**Mitteilung:**  
**Steuerung des HysteroLux™ Fluid Management System – REF. 72205000**

WOM-Referenz-Nr.: 2021-0002

**Abbildung 1** Die Anzeige der Pumpensteuerung gibt das berechnete Defizit (Defizitanzeige) und die Menge des Inflow-Volumens (Angezeigtes Gesamtvolumen) an. Letztere Anzeige friert ein, wenn sie 32.450 ml erreicht hat.

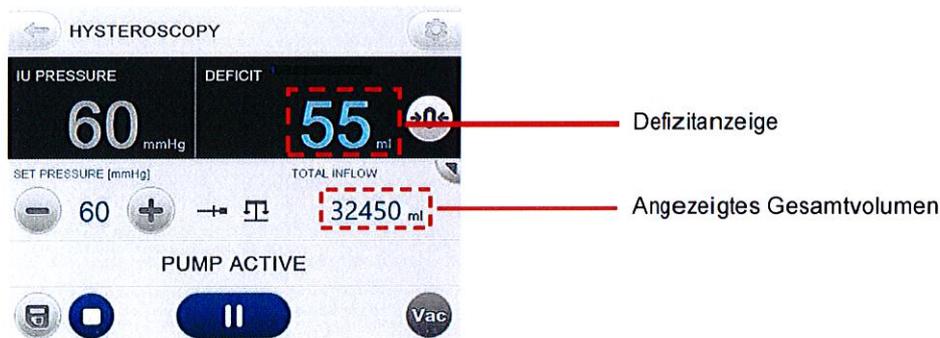
Grund für die vorliegende Mitteilung sind Kundenberichte aus den USA, dass die Anzeige des Inflow-Volumens des HysteroLux™ Fluid Management System bei langen Eingriffen ihre Grenze von 32.450 ml erreichen kann. In diesen Fällen gibt die Anzeige nicht das tatsächliche einströmende Volumen an („Inflow“). Wenn ungewöhnlich hohe Flüssigkeitsmengen zur Uterusaufdehnung bei Patienten eingesetzt werden, erreicht die Berechnung des ein- und ausströmenden Volumens („Inflow“ und „Outflow“) ihre Grenze und die Anzeige der Steuerung friert beim Maximalwert ein.

Unsere Untersuchungen haben ergeben, dass eine Software-Anomalie die Ursache für das Einfrieren der Anzeige ist, weil bei 32.450 ml ein interner Schwellenwert der Software-Berechnung erreicht wird. Die Outflow-Messung wird fortgesetzt. Deswegen beginnt das bisher angesammelte Defizit rückwärts zu zählen, bis 0 ml erreicht sind.

Die W.O.M. WORLD OF MEDICINE GmbH hat eine Softwareversion entwickelt, die den Benutzer bei Erreichen eines Inflow-Volumens von 28.000 ml darauf hinweist, dass der Grenzwert beinahe erreicht ist. Außerdem soll die Software den Benutzer darauf vorbereiten, das entsprechende Defizit manuell zu ermitteln.
